LAUDO TÉCNICO
BALSA – RIO DA AREIA
Prefeitura Municipal de Cruz Machado - PR

11 DE DEZEMBRO DE 2023

DSA
ENGENHARIA NAVAL

Figura 5 - Nome da embarcação deve ser soldado.

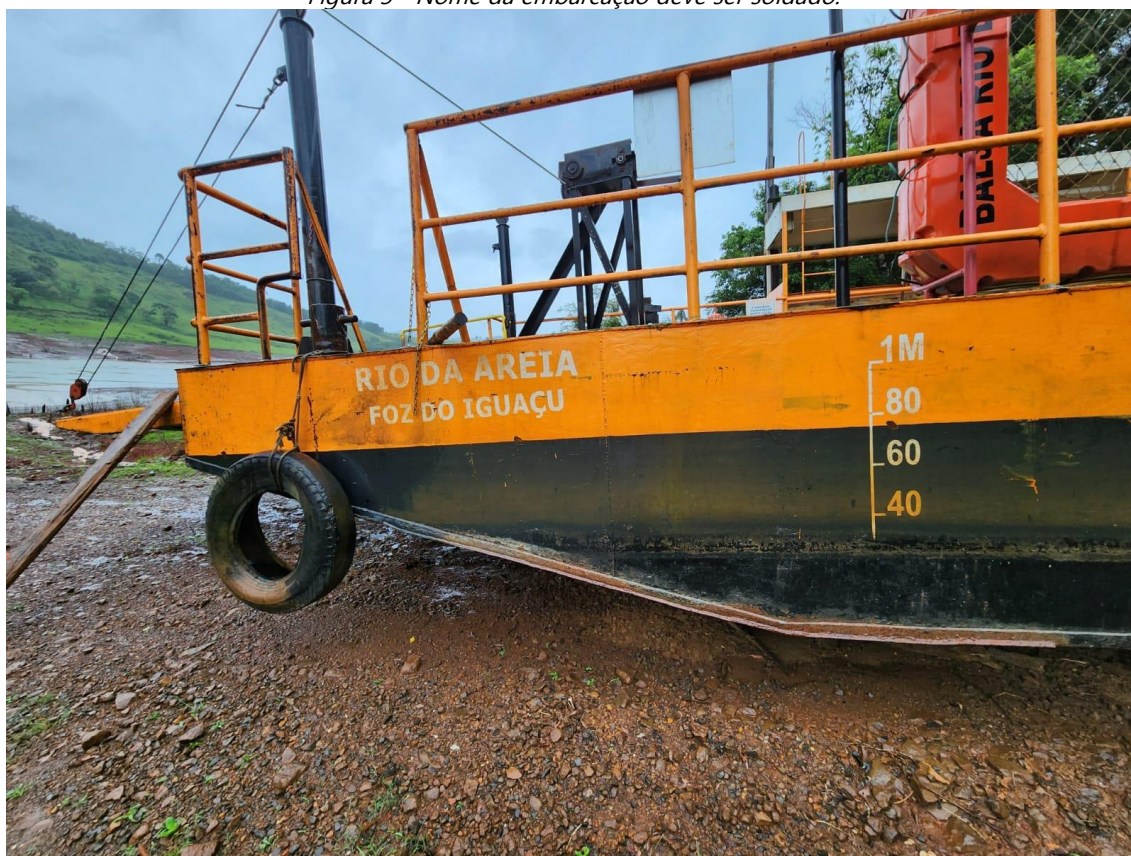
7) Prover nome na popa e proa. Os nomes devem ser em chapa e soldados, a altura mínima é de 10 cm. Recomendasse os nomes com 20 cm de altura. Devem ser pintados de branco, são necessárias 04 peças.

Figura 18 - Pintura da faixa de carga e convés antiderrapante.

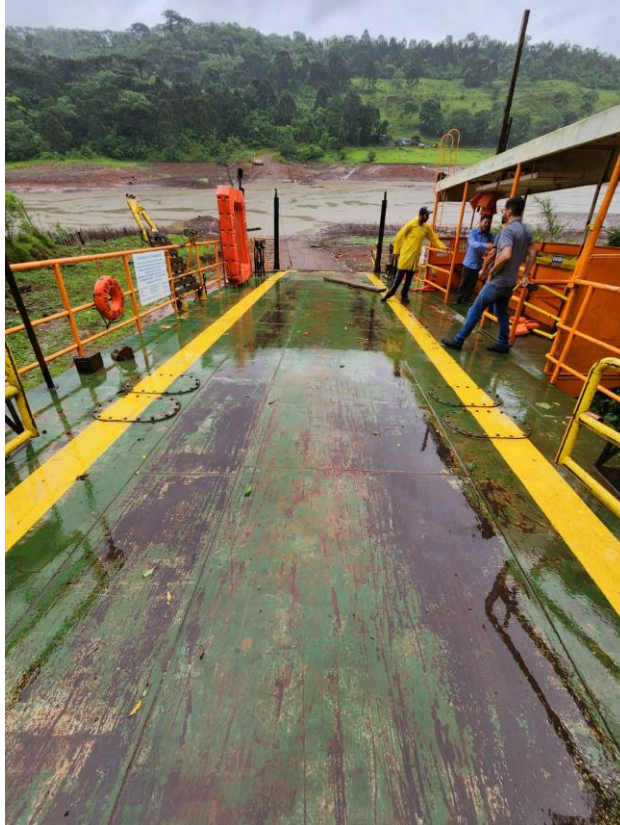
25) A faixa de carga deve ser refeita, a faixa deve ter no mínimo 5 cm de largura.

A. Faixa de carga 2,86 m²

Figura 22 - Alterar dobradiças dos portões.

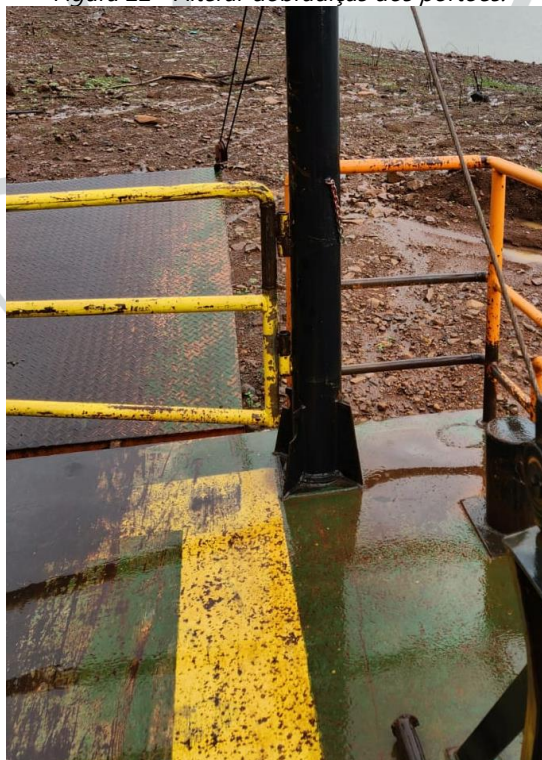
31) Trocar dobradiças dos portões e trava a fim de manter o protão rígido quando travado. As dobradiças devem ser de aço 1020. Além disso, deve-se trocar os tubos amassados do portão. Total de tubos necessários 24 m, tubo 1.1/4" SCH40.
